Giber Ringvej Gruppen

Faktaark: Pulje til øget støjdemping - Redegørelse 1

Fra [VVM-tilladelsen](#) punkt 7)

Letbane-volden

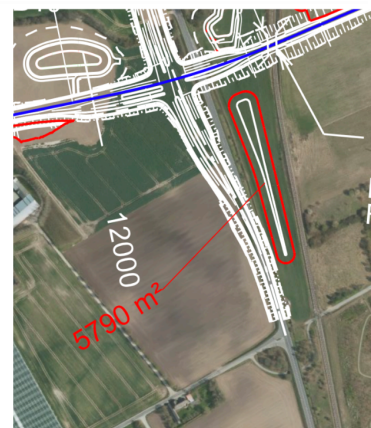
Indikeret ved den røde pil nr. 1 på kortet.

- ☐ Der findes ikke en landzonetilladelse for Letbane-volden (kommunen er blevet forespurgt via aktindsigt). Det er heller ikke til at se, at det skulle være en støjvold, nærmere en bakke op mod letbanen. Dette er korrekt

Indikeret ved den røde pil nr. 3 til højre på billedet ovenover.

- ☐ Der findes ikke en landzonetilladelse (kommunen er blevet forespurgt via aktindsigt). Det er mest af alt en tilkørselsvej, der er dog en spids af tilkørselsvejen der stikker lidt ud...
☐ Da der ikke findes en landzonetilladelse, er der tale om ulovligt jorddeponi i spidsen

Indikeret ved pil nr. 4 på kortet ovenover.

- ☐ Denne er godkendt via en landzonetilladelse, men tilladelsen nævner ikke støj, men i stedet udsigten: *“Vi har herudover lagt vægt på, at bakkerne/volden vil medvirke til, at der fra højskolen ikke er direkte udsigt til Beder-Bering vejen.”* (Linket er desværre dødt nu)
- ☐ Opfylder ikke kravene til en støjvold Den er ikke anlagt som støjvold.

Indikeret ved pil nr. 5 på kortet.

- ☐ Der findes en [landzonetilladelse](#). Men det er ikke en støjvold. Fra tilladelsen: *“...men da der i projektet ikke er medsendt dokumentation for ej heller lagt vægt på at jordvolden har en støjdæmpende effekt anses projektet primært som et anlæg til*

- ☐ Volden har ikke dokumenteret støjdæmpende effekt.
- ☐ Volden er et affaldsdepot
- ☐ Volden er ulovlig

Adgangsvejen er ændret efter ønske fra ejeren af Mustrupvej 33, og vurderes i sammenhæng med den forlængede vejdamning at være en del af Giber Ringvej projektet

Link henviser ikke til Landzonetilladelsen, men til afgørelse om at volden ikke er VVM-pligtig. Den faktiske Landzonetilladelse angiver i begrundelsen for tilladelsen bla. barriere-effekt i forhold til ejendommen Ingerslevvej 72

“Vold” - Nymarks Allé (S8)

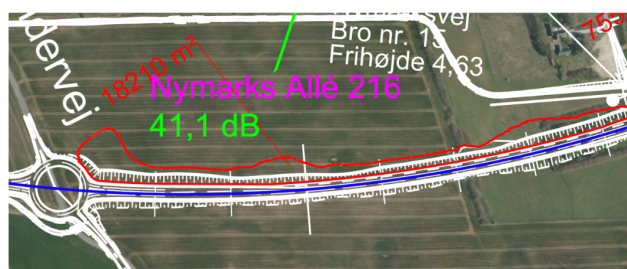
Fra tilladelsen: “Støjvolden etableres med en 2 meter bred top (kronebredde), 1 meter over terræn og med et skråningsanlæg 1:2 mod Bering-Beder Vejen og et skråningsanlæg 1:10 på bagsiden...”

- ☐ Støjvolden burde være tydelig i landskabet
☐ Den er aldrig blevet etableret.

Se notat vedr. Støjdæmpning ved Nymarks Allé
Volden er udført.

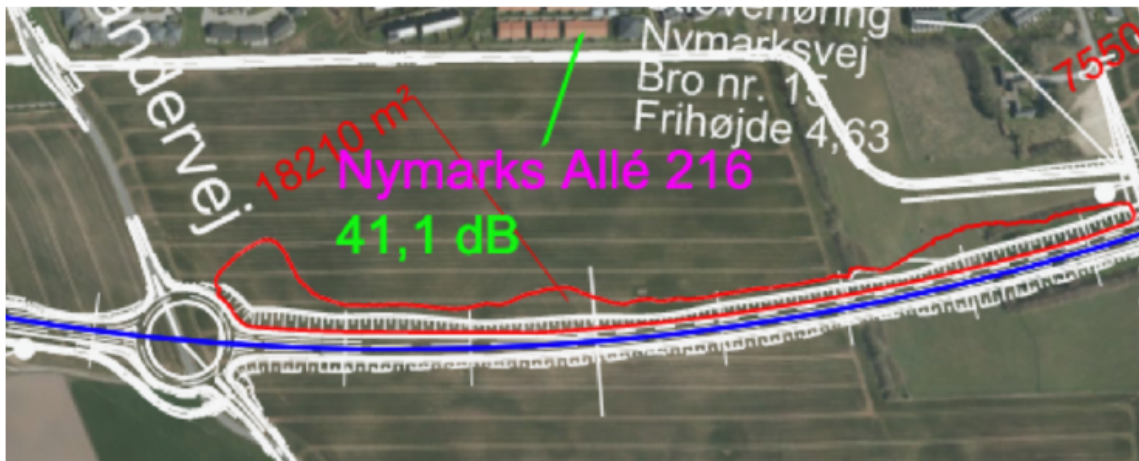
Indikeret ved pilen til venstre i kortet ovenover

Denne er godkendt via en landzonetilladelse, men tilladelsen nævner ikke støj, men i stedet kosmetik: "Vi har herudover lagt vægt på, at bakkerne/volden vil medvirke til, at der fra højskolen ikke er direkte udsigt til Beder-Bering vejen."6

Der er altså ikke tale om støjreduktion, og omkostningen til denne, kan ikke trækkes fra puljen til 'øget støjdæmpning'.

Rambøll har ikke lavet ansøgningen, så hvis ansøgningen ikke indeholder støj er det korrekt at den ikke skal medtages.
